## **Neuaufstellung des Regionalen Raumordnungsprogrammes für die Region Hannover**

**- Beteiligung gem. § 10 Abs. 1 ROG i. V. m. § 3 Abs. 2 und 3 NROG**

**- Stellungnahme der Stadt Laatzen**

d) Störung der DVOR-Anlage Sarstedt

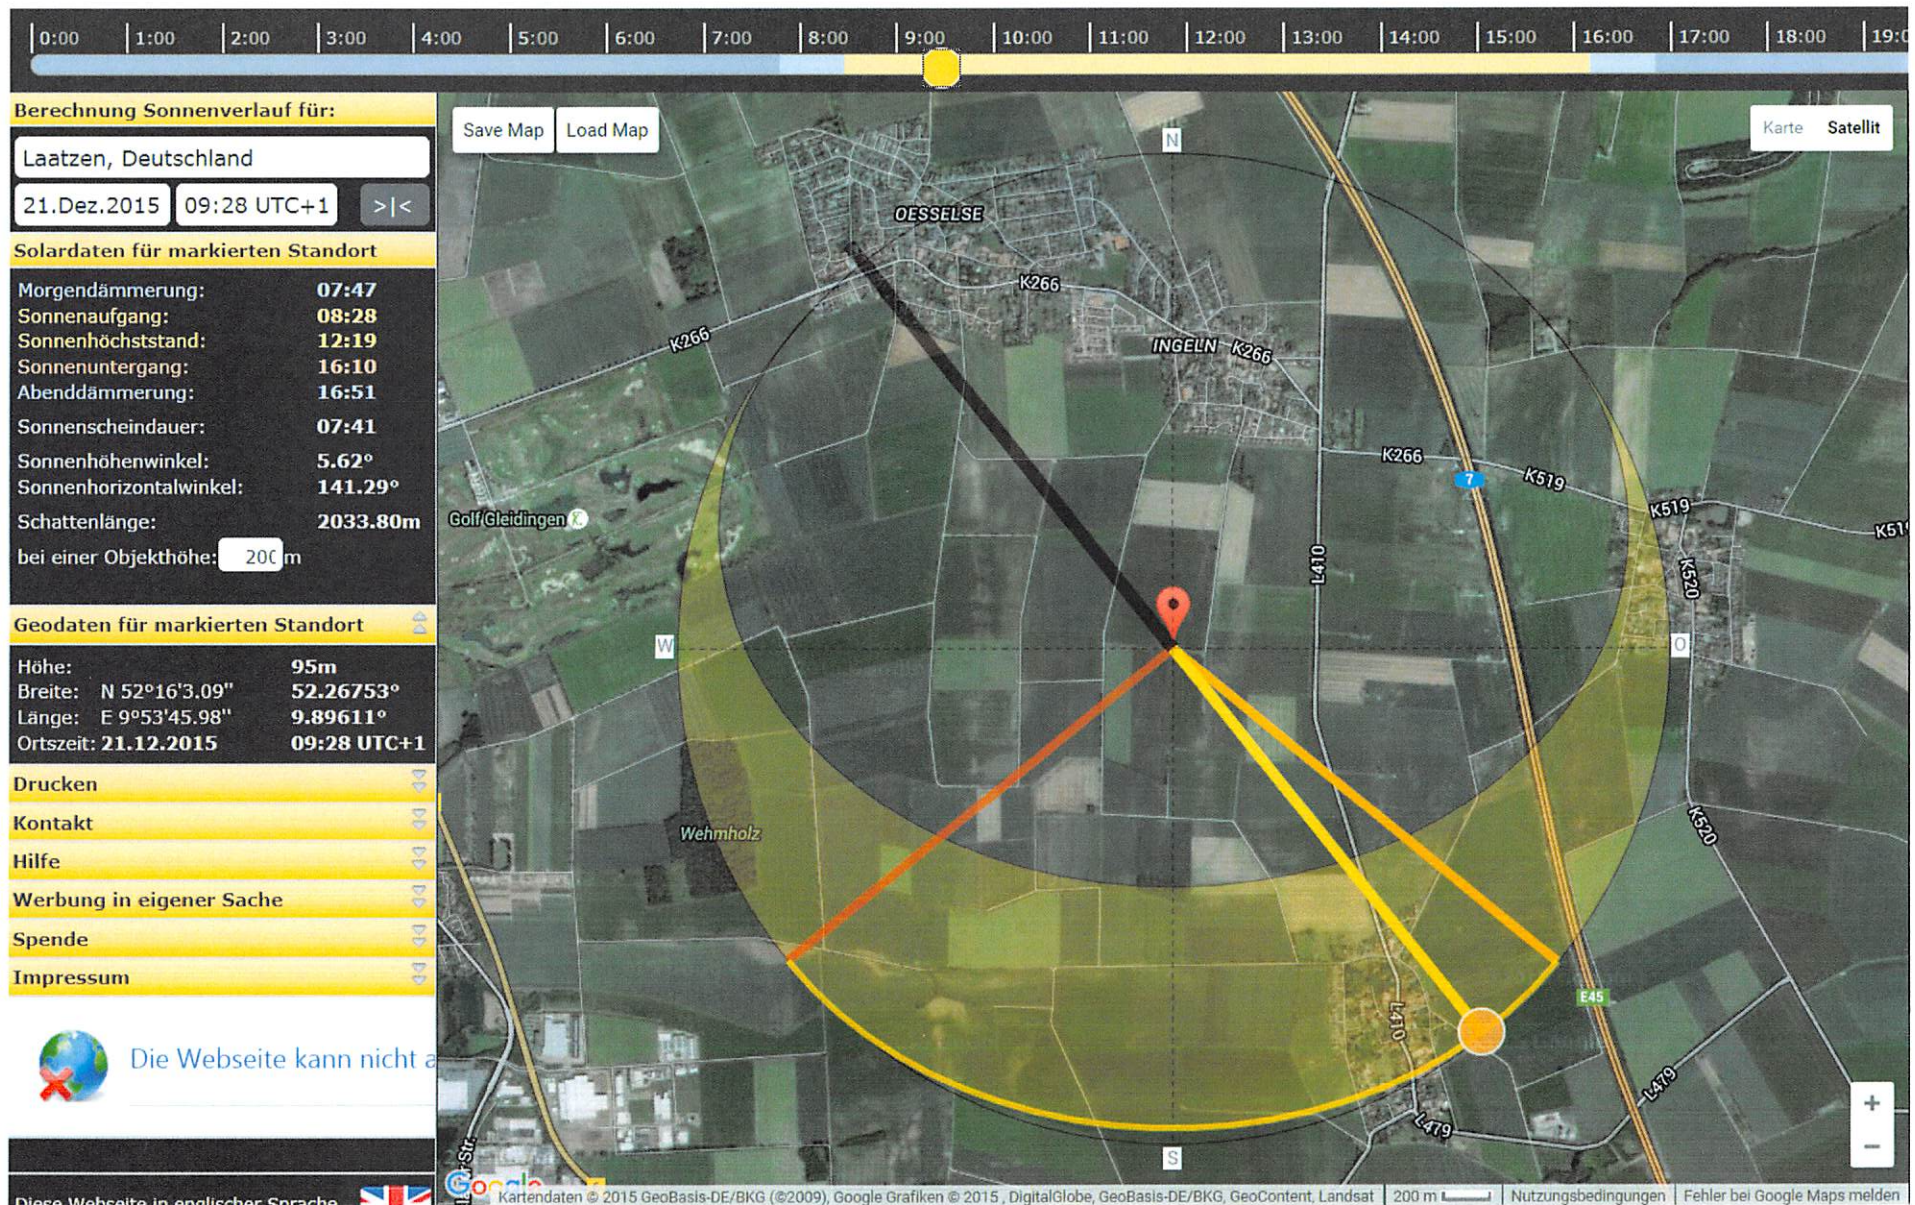
Darüber hinaus stelle ich mir nach wie vor die Frage, ob nicht das Urteil des OVG Lüneburg vom 3.12.2014 die hier vorliegende Planung vollzugsunfähig macht, da eine Anordnung weiterer Windkraftanlagen im Bereich der DVOR-Anlage u.U. weitere nicht auszugleichende Störungen verursachen könnte. Hier bleibt nur, das Ergebnis des Revisionsantrages und ggf. -verfahrens vor dem Bundesverwaltungsgericht abzuwarten. Sollte ggf. im Genehmigungsverfahren für Anlagen im von Ihnen geplanten Vorranggebiet Windenergie Laa 01 eine Störung der DVOR-Anlage in Sarstedt prognostiziert werden, wäre die Nutzung der von Ihnen dargestellten Vorrangfläche für Windenergie hinfällig und die Planung könnte als nicht vollzugsfähig angesehen werden. Ich schlage eine Aufnahme des Kriteriums „Anlagenschutzbereich für Flugsicherung“ als Punkt **2.7. in die Tabelle Tab. 31.1** vor sowie in der Folge eine Einordnung dieses Bereiches als harte bzw. weiche Tabuzone.

Schattenwurf am 21.12.2015 um 9:28 Uhr auf den südwestlichen Siedlungsbereich

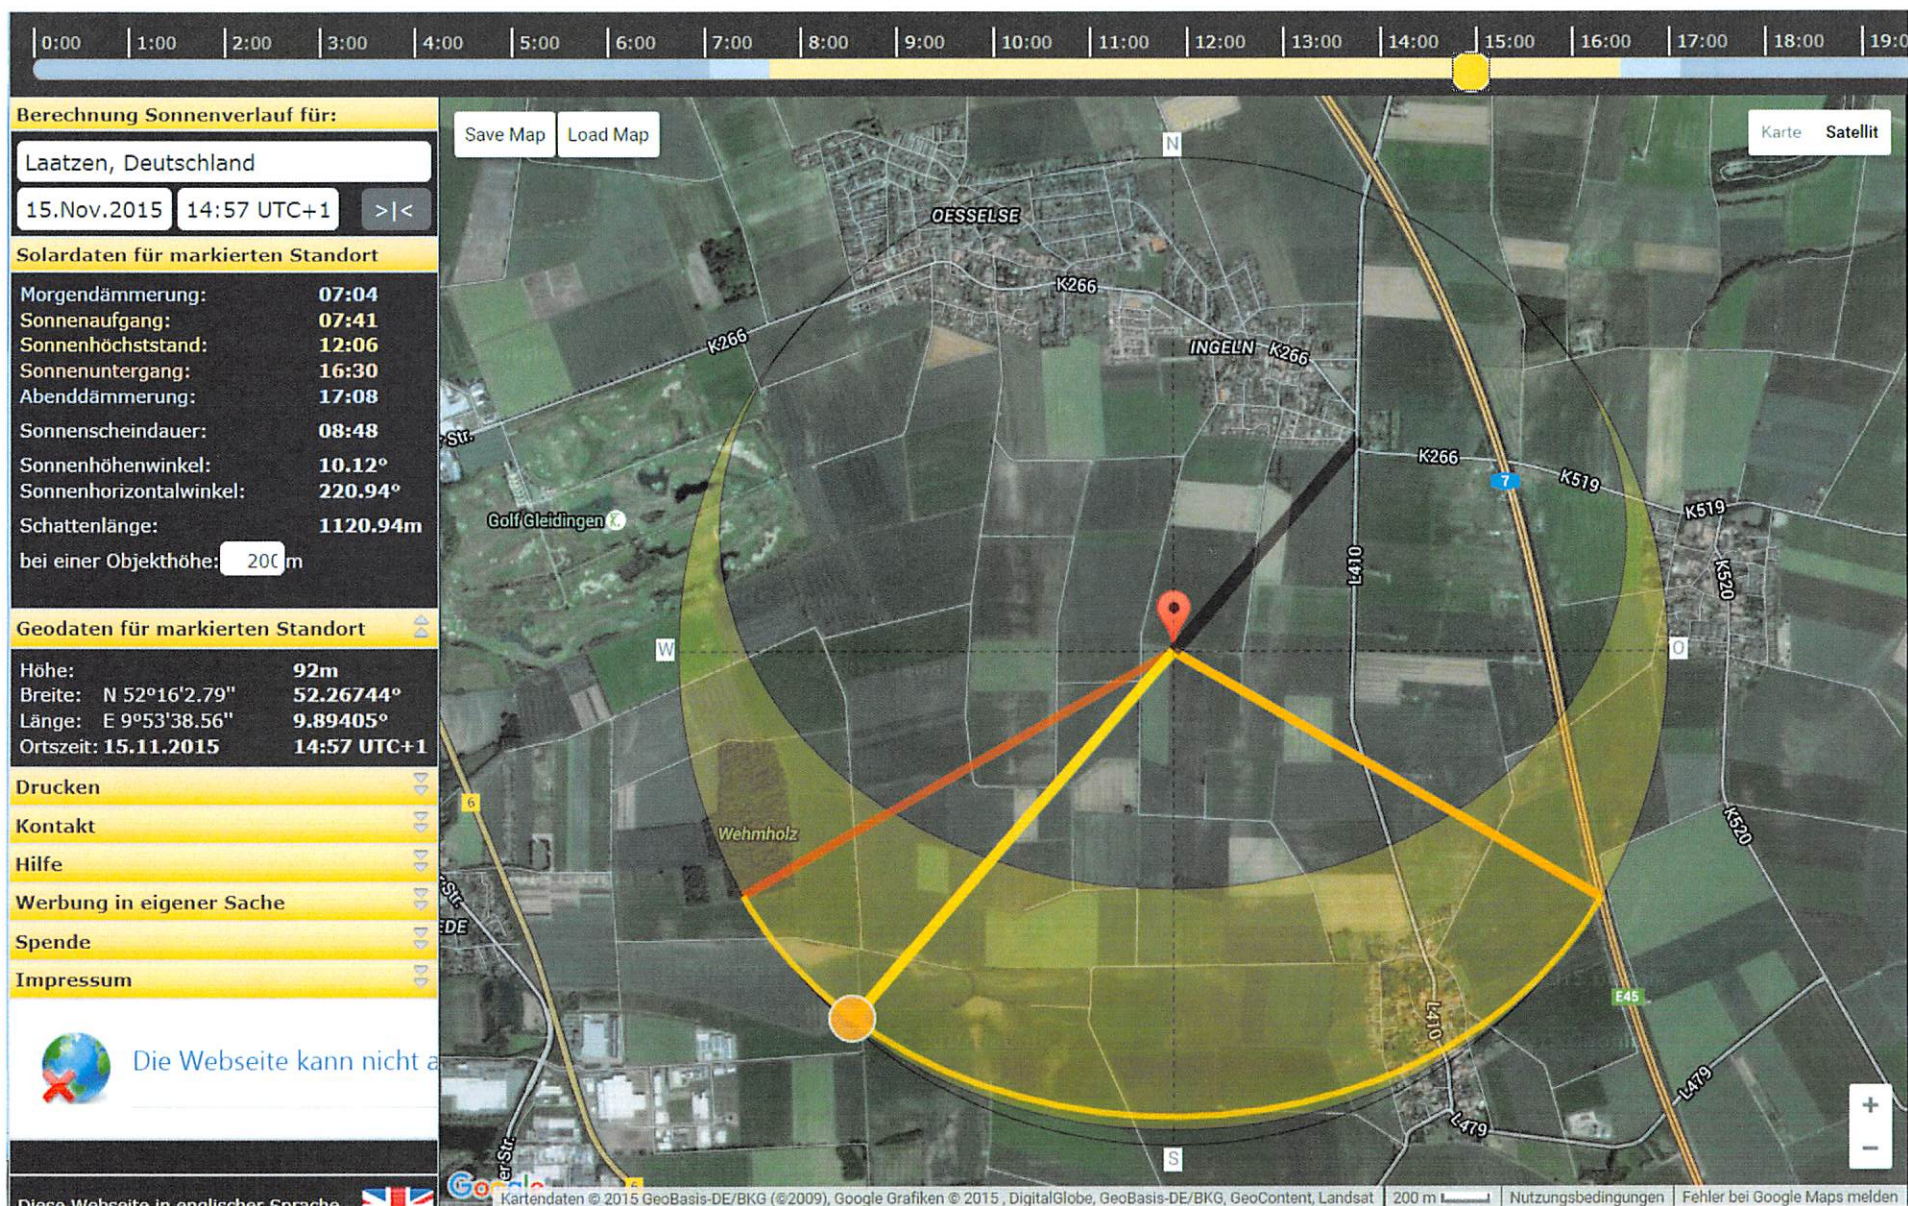
Die von Ihnen veranschlagten Abstände zum Siedlungsrand betragen 800m (**Tab. 31.1**). Die im RROP 2005 zugrundegelegten Abstände betrugen in südlicher Richtung hingegen 1000m. Die Abstände zur Wohnbebauung wurden von Ihnen jedoch nachvollziehbar als welches Tabukriterium eingeordnet (**Begründung Kapitel 4.4.3 B, 272 ff.**). Eine optisch bedrängende Wirkung bzw. eine schädliche Umweltauswirkung kann hier nicht widerlegt werden. Nach der Rechtsprechung lassen sich unter Berücksichtigung dieser Bewertungskriterien für die Ergebnisse der Einzelfallprüfungen aber grobe Anhaltswerte prognostizieren: Ist der Abstand zwischen einem Wohnhaus und einer Windenergieanlage geringer als das Zweifache der Gesamthöhe der Anlage, dürfte die Einzelfallprüfung überwiegend zu einer dominanten und optisch bedrängenden Wirkung der Anlage gelangen. Beträgt der Abstand das Zwei- bis Dreifache der Gesamthöhe der Anlage, bedarf es regelmäßig einer besonders intensiven Prüfung des Einzelfalls. Diese vom OVG NRW aufgestellten Regeln sind Faustformeln, die eine bestimmte Würdigung der Umstände nahe legen, aber die Prüfung des konkreten Einzelfalls nicht entbehrlich machen (Siehe auch BVerwG, Beschl. v. 23.12.2010 - 4 B 36/10 -). Die pauschale Annahme eines Abstandes von 800m ist somit in Bezug auf die von Ihnen angenommene Anlagenhöhe von 145m bis 200m allgemein als ausreichend zu bewerten. Dennoch müssen im Einzelfall unter Berücksichtigung der örtlichen Gegebenheiten die tatsächlichen Auswirkungen im Genehmigungsverfahren geprüft werden. So zeigt bspw. eine Simulation des Schattenwurfes auf [www.sonnenverlauf.de](http://www.sonnenverlauf.de) (vgl. Anlage), dass am Tag des Sonnentiefstandes (21. Dezember) vor allem in den Vormittags- bzw. Nachmittagsstunden der südwestliche und südöstliche Siedlungsbereich verschattet werden. Die Verschattung tritt aber auch zwischen dem Mitte November und Ende Januar regelmäßig ein (vgl. Anlage). Somit kann angenommen werden, dass die Überschreitung der maximal zumutbaren Verschattungsdauer von 30 Minuten pro Tag bzw. 30 Stunden im Jahr nicht in jeder Fallkonstellation (Lage und Anlagenhöhe) eingehalten wird. Wir fordern daher, die bisherige Abgrenzung des Vorranggebietes nochmals daraufhin zu prüfen und entsprechend so anzupassen, dass eine Verschattung der Siedlungsbereiche komplett ausgeschlossen wird.
